改善箇所説明図

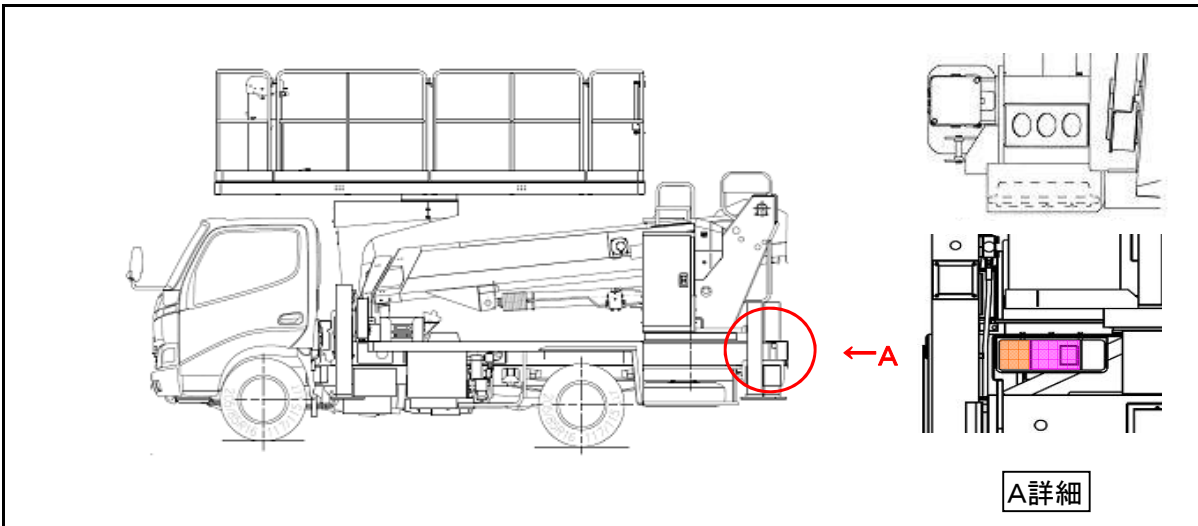
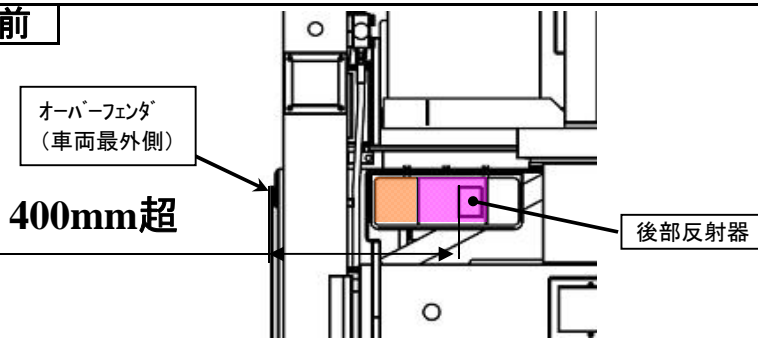
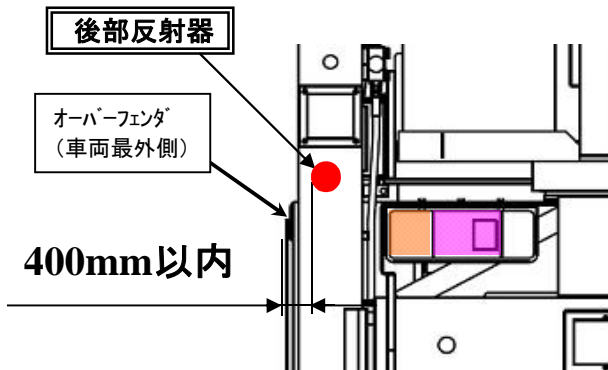
後部反射器の取付位置が道路運送車両の保安基準に適合しない

高所作業車において、架装時に移設した後面灯火器の取付位置が不適切なため、後部反射器の取付位置が道路運送車両の保安基準(後部反射器の反射部の最外縁が自動車の最外側から400mm以内となるように取り付け)に適合しない。

□ は新設する後部反射器を示す。

後部反射器を道路運送車両の保安基準に適合する位置に新設する。
